**INFORME DE CONTROL ESPECÍFICO N° 030-2024-2-  
0394-SCE**

**SERVICIO DE CONTROL ESPECÍFICO A HECHOS CON  
PRESUNTA IRREGULARIDAD  
MUNICIPALIDAD DISTRITAL DE ANCHONGA  
ANCHONGA – ANGARAES - HUANCVELICA**

**EJECUCIÓN DE LA OBRA “MEJORAMIENTO DEL SERVICIO  
EDUCATIVO DEL NIVEL SECUNDARIO DE LA INSTITUCIÓN  
EDUCATIVA VÍCTOR RAÚL HAYA DE LA TORRE DE  
ANCHONGA DEL DISTRITO DE ANCHONGA – PROVINCIA  
DE ANGARAES – DEPARTAMENTO DE HUANCVELICA”**

Imagen n.º 5  
Lámina CP – 02 Cerco perimétrico - Elevaciones y cortes, del Expediente Técnico

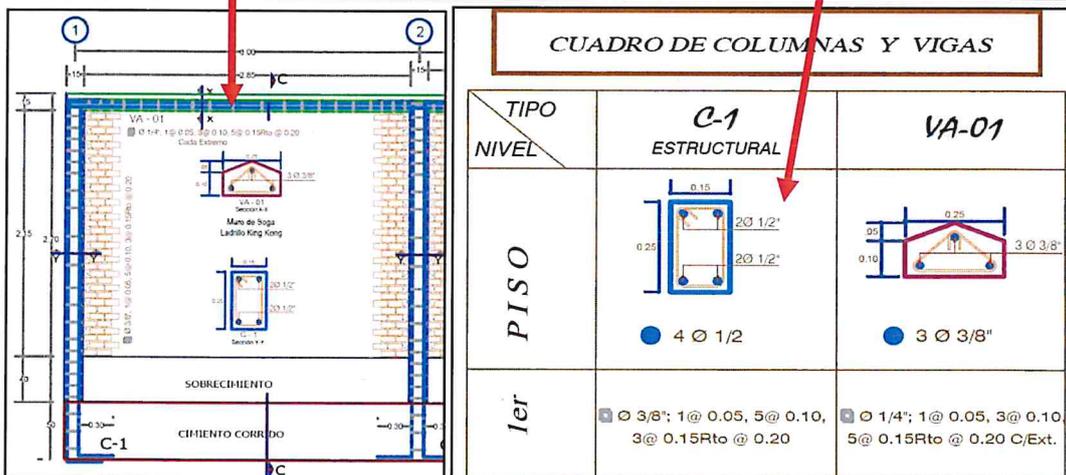
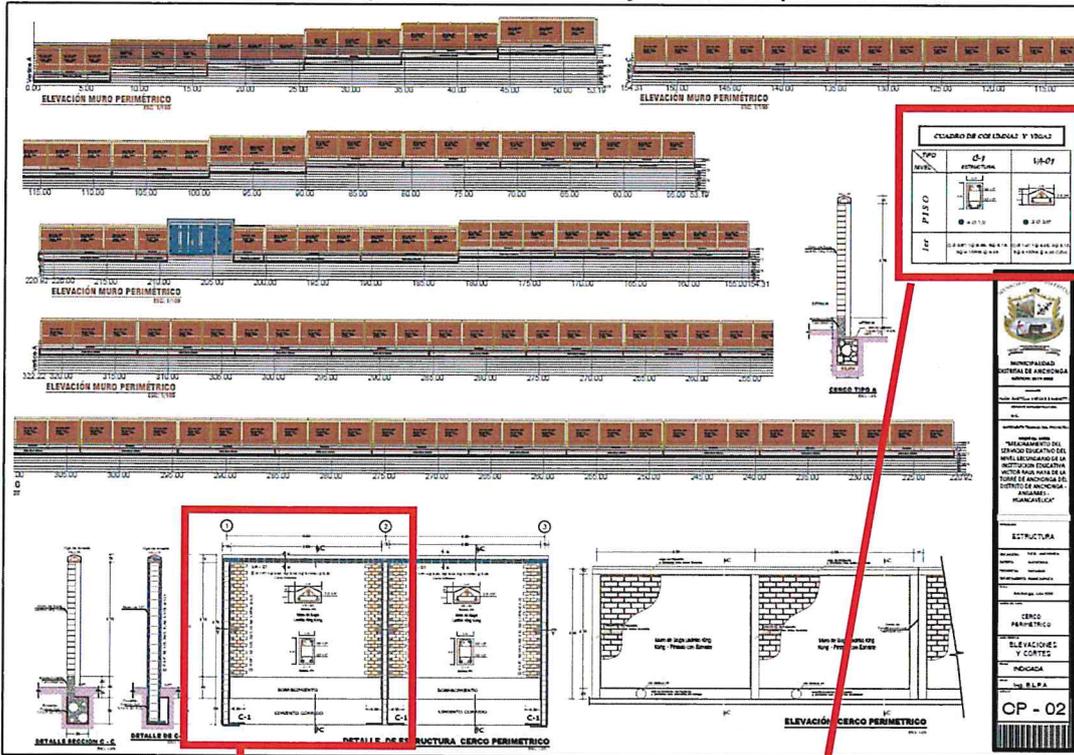
Las dimensiones de las columnas consideradas en el expediente técnico de obra, se muestran en las imágenes siguientes, las cuales indican que las 136 columnas deben tener una dimensión de 0.25x0.15m.

| Columna n.º 67 de 0.10 x 0.25m, no cumple la dimensión señalada en los planos y no tiene tarrajeo ni pintura en el exterior.  | Columna n.º 66 de 0.11 x 0.25m, no cumple la dimensión señalada en los planos y no tiene tarrajeo ni pintura en el exterior. |
| Columna n.º 65 de 0.10 x 0.25m, no cumple la dimensión señalada en los planos y no tiene tarrajeo ni pintura en el exterior.  | Columna n.º 63 de 0.10 x 0.25m, no cumple la dimensión señalada en los planos y no tiene tarrajeo ni pintura en el exterior. |
| Columna n.º 62 de 0.095 x 0.25m, no cumple la dimensión señalada en los planos y no tiene tarrajeo ni pintura en el exterior. | Columna n.º 59 de 0.09 x 0.25m, no cumple la dimensión señalada en los planos y no tiene tarrajeo ni pintura en el exterior. |

Imagen n.º 6  
Lámina E-01 Vigas – Detalles, del Expediente Técnico inicial

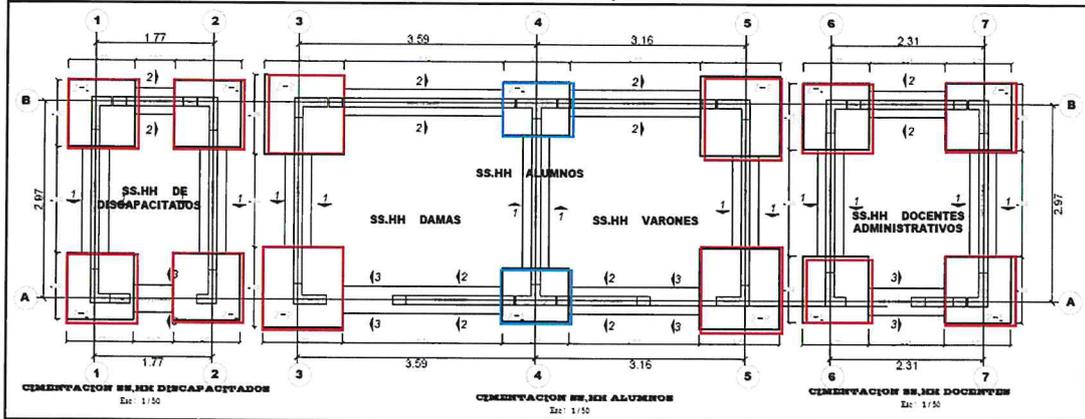
De acuerdo con los planos del Expediente Técnico de la Obra, aprobado con Resolución de Alcaldía n.º 0147-2020-ALC/MDA/HGVC (**Apéndice n.º 5**) de 7 de agosto de 2020, lámina E-01 Vigas-Detalles (**Apéndice n.º 12**), la Obra contempla, entre otros, la ejecución de servicios higiénicos para docentes, alumnos y personas con discapacidad, los cuales están conformados por un total de catorce (14) columnas, las mismas que fueron denominadas C-01 (columna tipo L) y C-02 (columna tipo T), cuyas dimensiones son, para el caso de las doce (12) columnas C-01 (tipo L), 0.30x0.50x0.13m, contemplando cada columna un total de 4 aceros de 1/2" y 6 aceros de 3/8", para el caso de las dos (2) columnas C-02 (tipo T),

0.60x0.30x0.13m con 4 aceros de 1/2" y 10 aceros de 3/8" en cada columna, conforme a lo detallado en las imágenes siguientes:

**Toma fotográfica n.º 7 y 8**

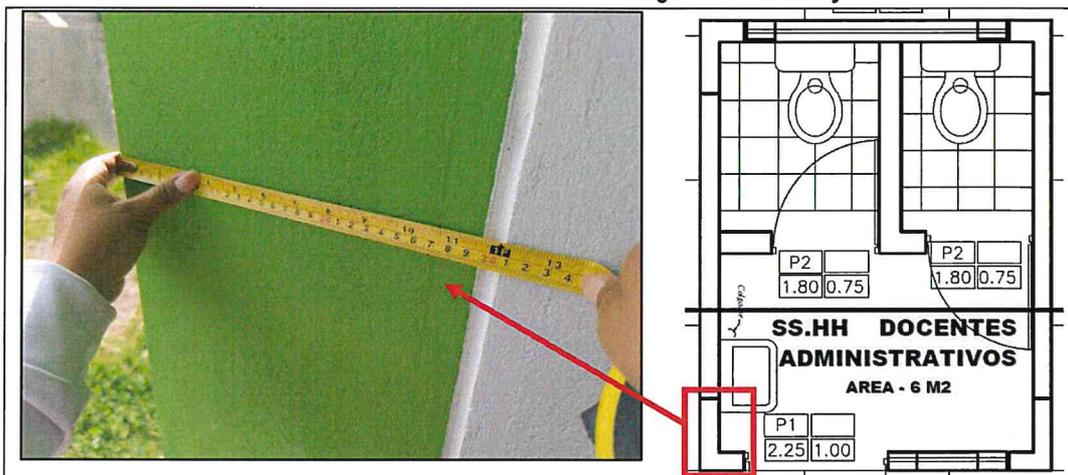
Se evidencia la columna ubicada en el eje 6-B, con medidas de 0.297x0.31x0.13m, el cual no cumple con la dimensión de los planos.

Se evidencia la columna ubicada en el eje 7-B, con medidas de 0.31x0.299x0.13m, el cual no cumple con la dimensión de los planos.

**Toma fotográfica n.º 9 y 10**  
**Vista de las medidas de las columnas del módulo servicio higiénico docentes y administrativos**

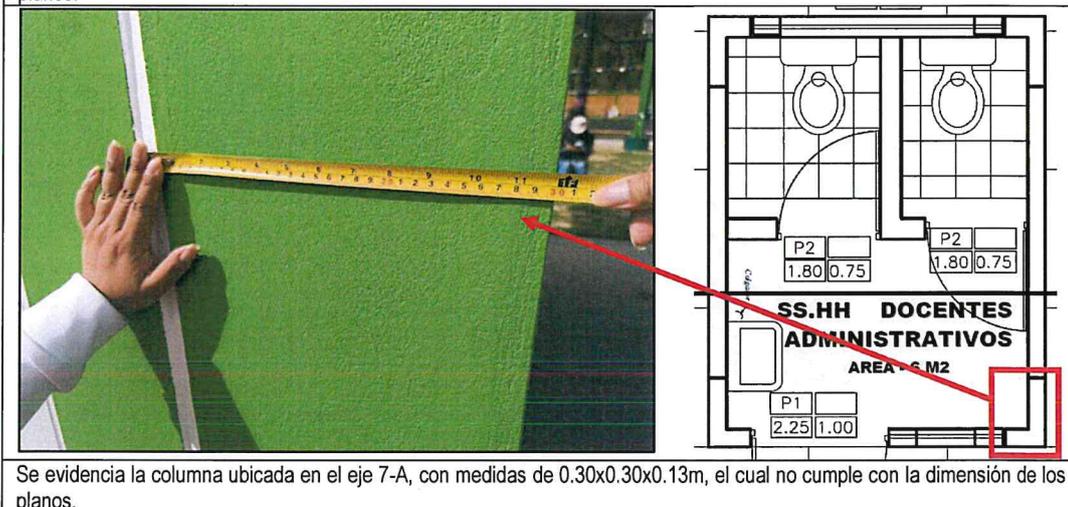
Se evidencia la columna ubicada en el eje 6-A, con medidas de 0.30x0.32x0.13m, el cual no cumple con la dimensión de los planos.

Se evidencia la columna ubicada en el eje 7-A, con medidas de 0.30x0.30x0.13m, el cual no cumple con la dimensión de los planos.

Imagen n.º 8  
Lámina PGC-01 Arquitectura – Corte y Elevaciones, del Expediente Técnico de la Obra

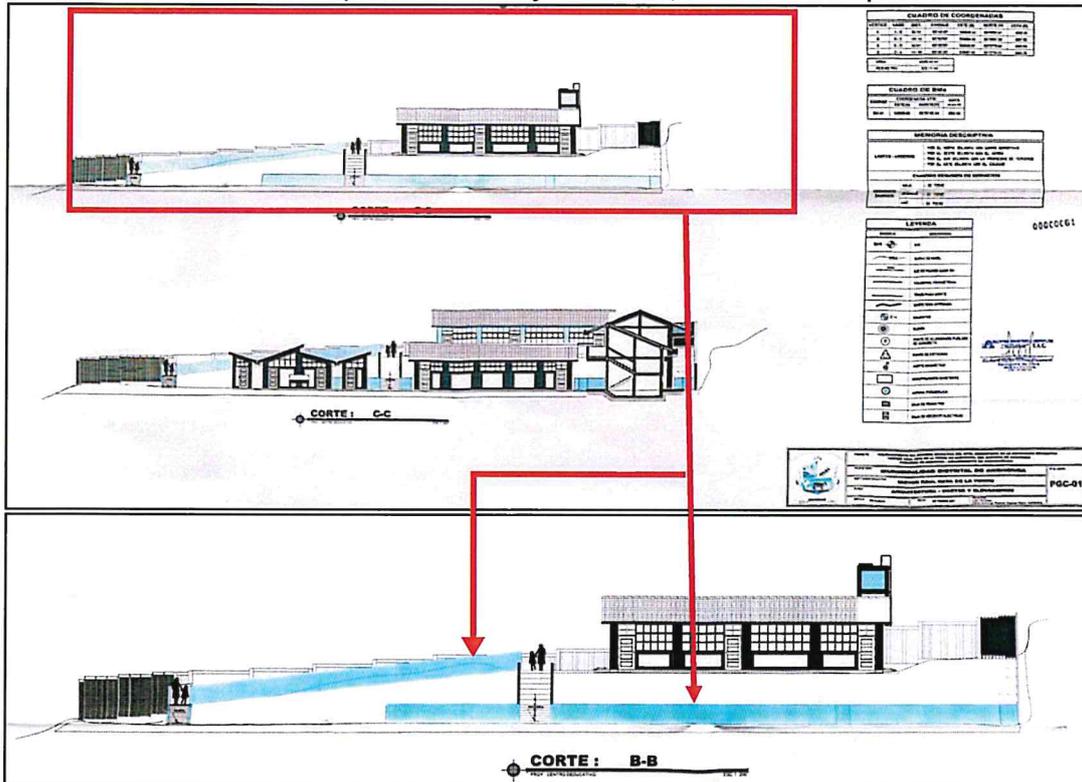
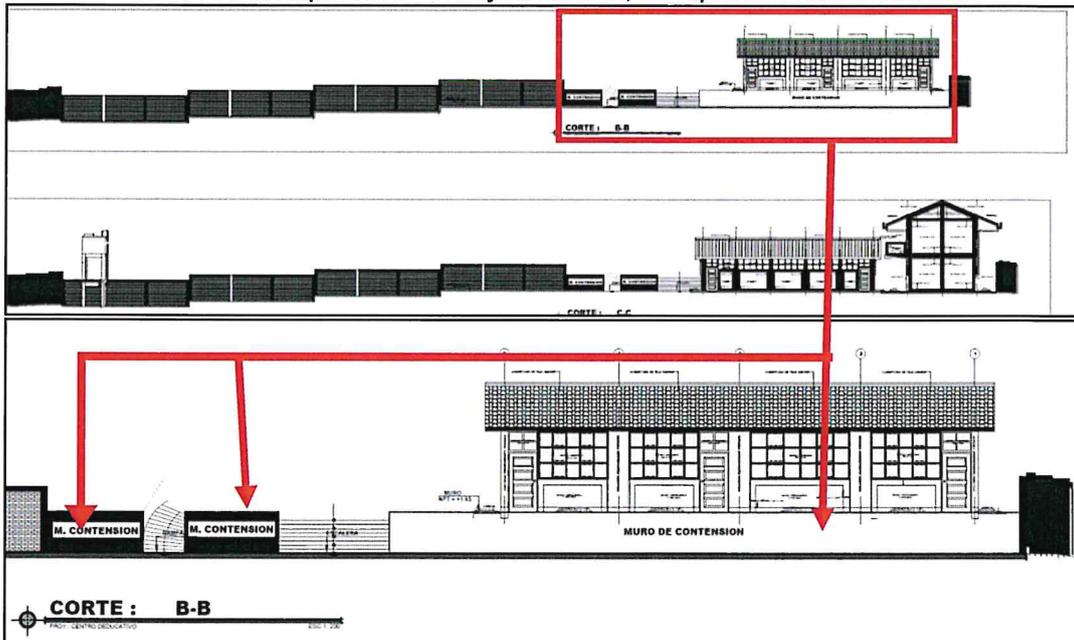
De acuerdo con los planos del Expediente Técnico de la Obra, aprobado con Resolución de Alcaldía n.º 0147-2020-ALC/MDA/HGVC (**Apéndice n.º 5**) de 7 de agosto de 2020, lámina PGC-01 Arquitectura Cortes y Elevaciones (**Apéndice n.º 13**), la Obra contempla, entre otros, la ejecución de muro de contención en tres (3) paños, los cuales hacen un total de 38,60 metros lineales.

Por otra parte, en los documentos de sustento del replanteo adjuntos en la liquidación del contrato de obra aprobado con Resolución de Alcaldía n.º 303-2021-ALC/MDA/HGVC de 29 de noviembre de 2021, se evidencia que los planos fueron modificados y que su ejecución contemplaría únicamente dos (2) paños, tal como se detalla en la lámina PGC-01 Arquitectura – Cortes y elevaciones (**Apéndice n.º 92**), sin embargo, éste replanteo no sustenta ni justifica variación alguna en la longitud total del muro de contención, manteniéndose éste con 38,60 metros lineales. Lo descrito se evidencia en las imágenes siguientes:

Vista de muro (parapeto) de la rampa de acceso, corte A-A de acuerdo con lámina OE-01

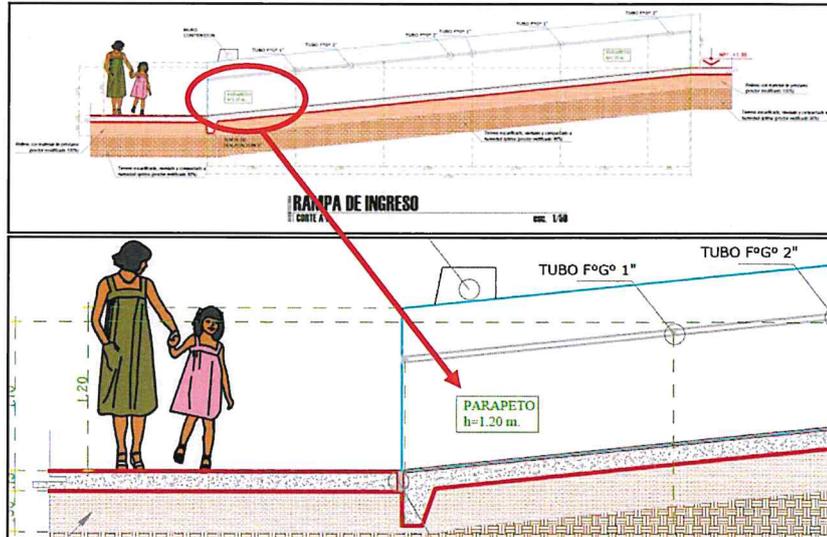
Además de lo señalado, el plano "Rampas, graderías y muro de contención", ubicado en la lámina OE-01 (Apéndice n.º 14) del expediente técnico de la Obra aprobado mediante Resolución de Alcaldía n.º 0147-2020-ALC/MDA/HGVC de 7 de agosto de 2020 (Apéndice n.º 5), muestra parapeto de  $h=1,20 \text{ m}$  y longitud de  $19 \text{ m}$  (en dos tramos, uno de  $11 \text{ m}$  y otro de  $8 \text{ m}$ ) en ambos lados de la rampa de acceso, y la planilla de metrados (Apéndice n.º 7) presentados en el expediente técnico de

la Obra, señalan la existencia de parapeto de h=1,20m y longitud de 2,10m en ambos lados de la escalera de acceso, conforme se ilustra a continuación:

Toma fotográfica n.º 14 y 15  
Vista muro (parapeto) de rampa de acceso

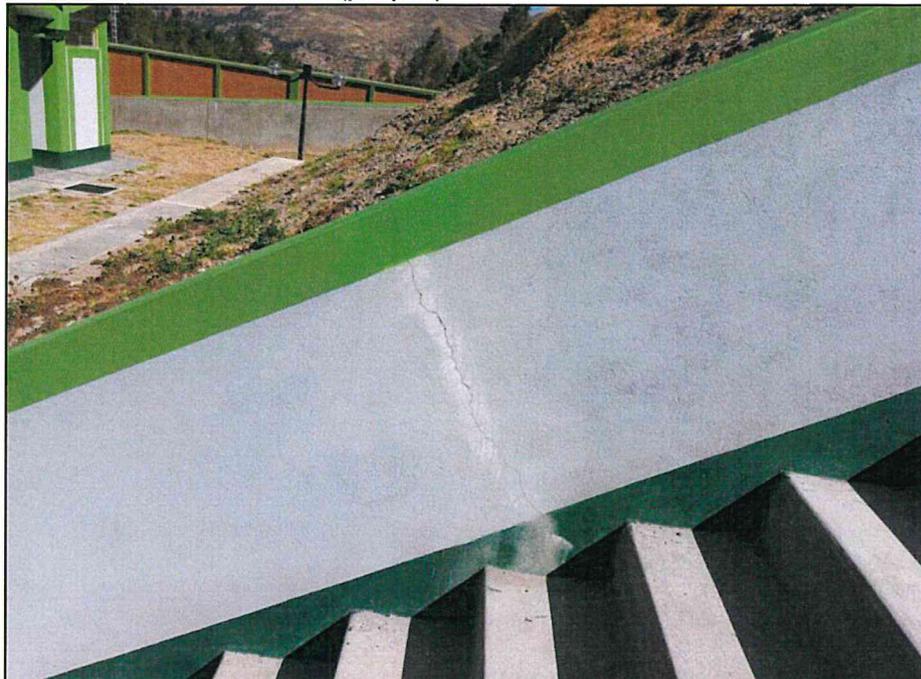
De la vista se aprecia lo constatado en la inspección física a obra:  
Toma fotográfica izquierda: Se evidencia grieta en el muro (parapeto) en la parte interior.  
Toma fotográfica derecha: Se evidencia grieta en el muro (parapeto) en la parte posterior.

**Toma fotográfica n.º 17, 18 y 19**  
**Vista de los pisos con fisuras en el Módulo I Aulas primer nivel**

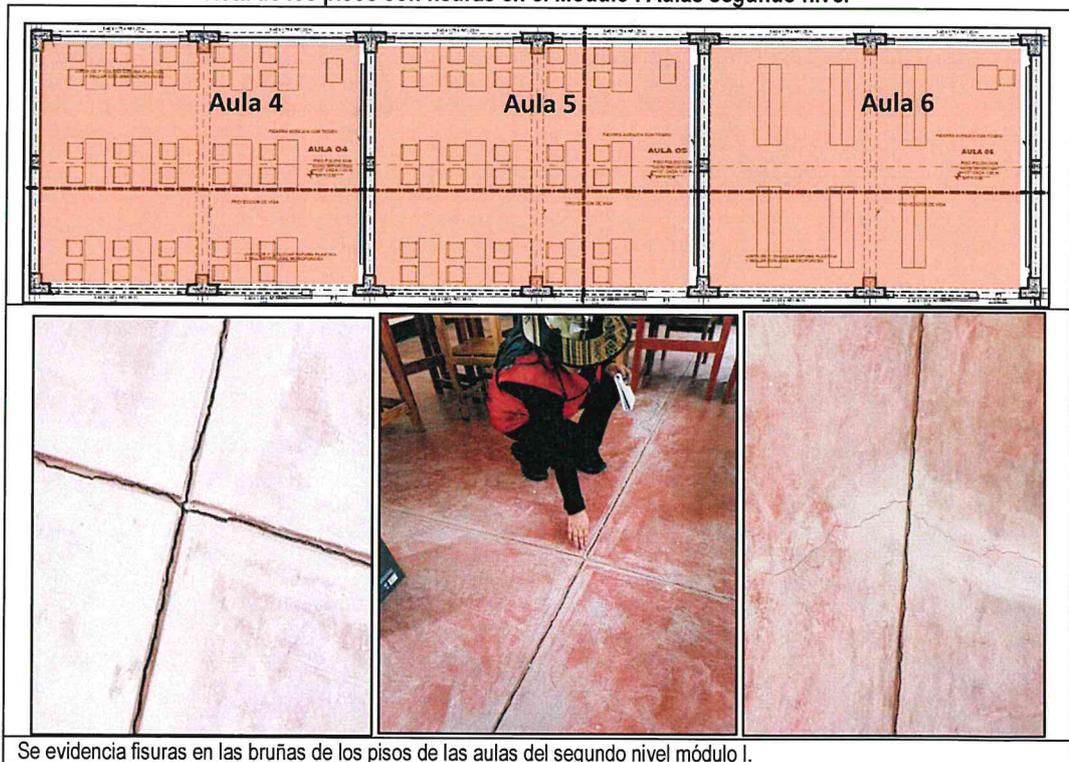
En tanto, de la inspección física realizada a la Obra, el 19 de abril de 2024, a partir de la cual se emitió el Informe Técnico n.º 009-2024-OCI/MPAL-bbbb de 24 de abril de 2024 (Apéndice n.º 96), se advirtió la existencia de fisuras de 1mm de espesor y fisuras resanadas en los paños y bruñas del piso de las aulas del primer y segundo nivel del Módulo I, del piso de los ambientes del segundo nivel del Módulo II, y el piso de la sala multiuso (módulo III), tal como se detalla e ilustra a continuación:

**Toma fotográfica n.º 23**  
**Vista del piso con fisuras en el Módulo II Segundo nivel, aula de innovación pedagógica**

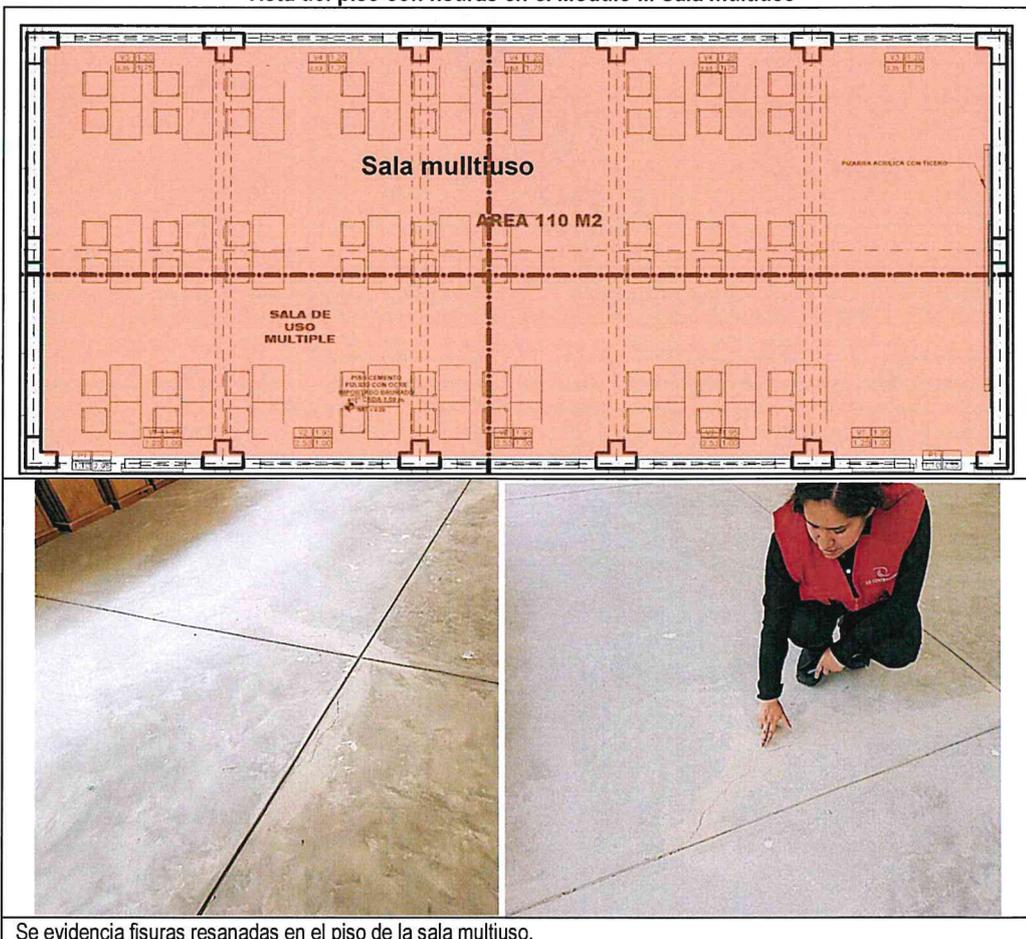
Se evidencia fisuras resanadas en el piso del aula de innovación pedagógica del módulo II.

**Imagen n.º 10**  
**Vista de la ubicación de los registros de bronce de 4" en los SS.HH.**

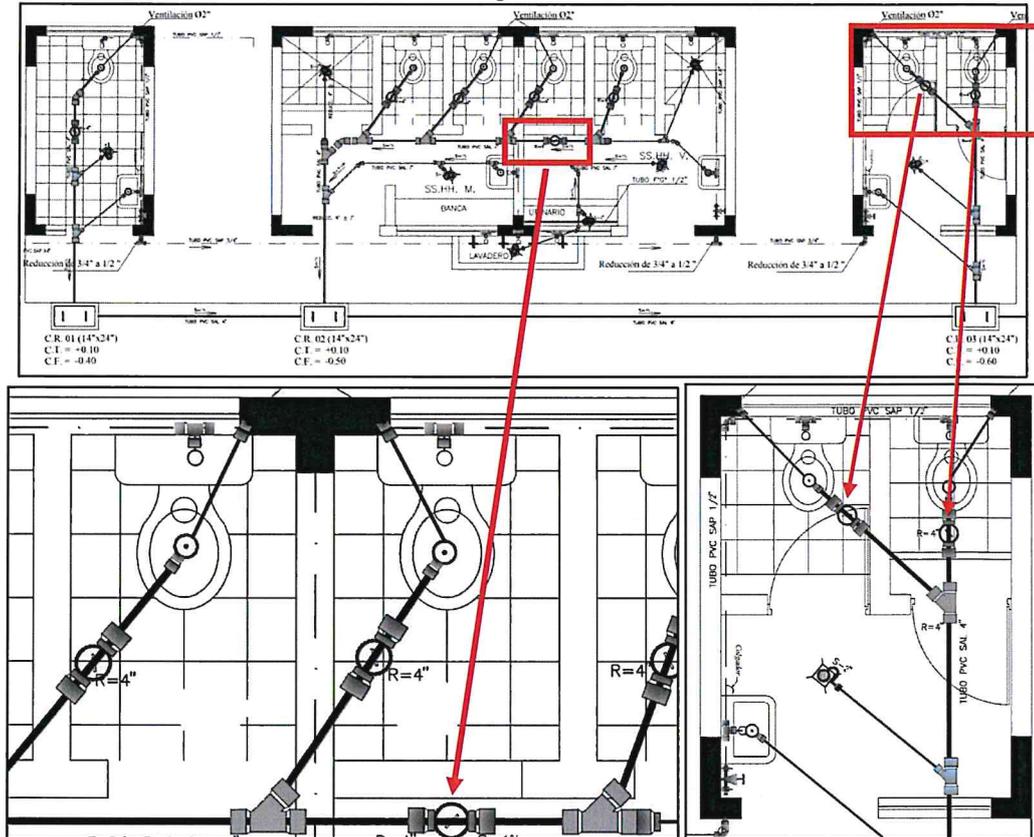
Sumado a lo descrito, el plano Instalaciones sanitarias SS.HH. ubicado en la lámina ISS-01 (**Apéndice n.º 95**), adjunto en los planos de replanteo de la Liquidación de contrato de Obra, aprobado a través de Resolución de Alcaldía n.º 303-2021-ALC/MDA/HGVC de 29 de noviembre de 2021 (**Apéndice n.º 89**), detalla la ubicación de mencionado registro de bronce, de acuerdo a las imágenes siguientes:

Toma fotográfica n.º 25 y 26  
Vista de registro de bronce de 4" en el SS.HH. docentes administrativos

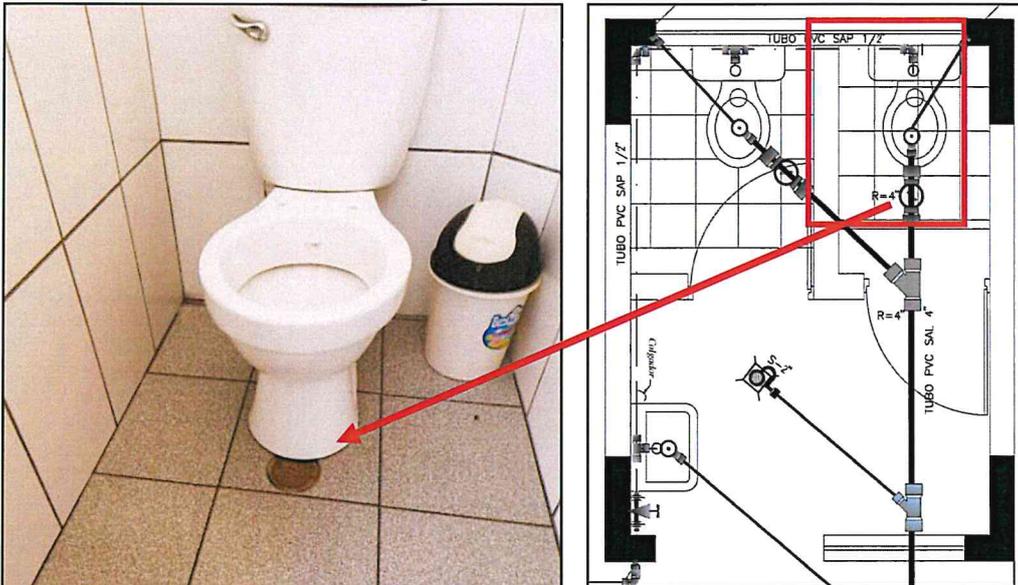
Se evidencia dos registros de bronce de 4", sobre los cuales se colocaron inodoros.

Se evidencia uno de los SS.HH. mujeres, en el cual se ubicó el inodoro sobre una parte del registro de bronce de 4", lo cual no permitirá la utilización de este elemento para la limpieza de la tubería cuando ésta se obstruya.

Toma fotográfica n.º 27 y 28  
Vista de registro de bronce de 4" en el SS.HH. alumnos varones

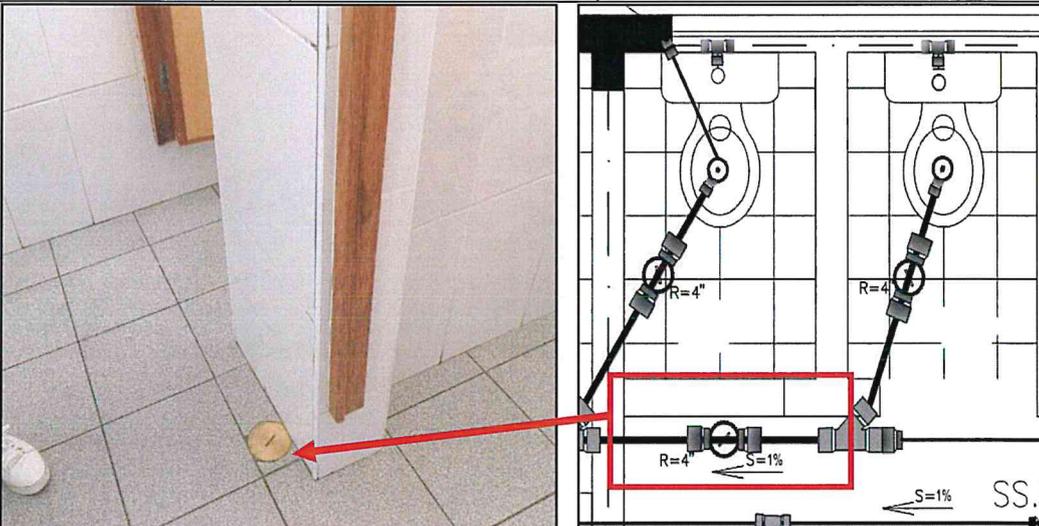
Se evidencia uno de los SS.HH. mujeres, en el cual se ubicó el inodoro sobre una parte del registro de bronce de 4", lo cual no permitirá la utilización de este elemento para la limpieza de la tubería cuando ésta se obstruya.

Se evidencia uno de los SS.HH. varones, en el cual, el muro de separación de cubículos de inodoro, fue construido sobreponiéndose en el registro de bronce de 4" de la red principal del servicio higiénico, lo cual no permitirá la utilización de este elemento para la limpieza de la tubería cuando ésta se obstruya, se precisa que en este registro de bronce de 4" se empalma la tubería de desagüe de un inodoro, de la ducha y lava mano.
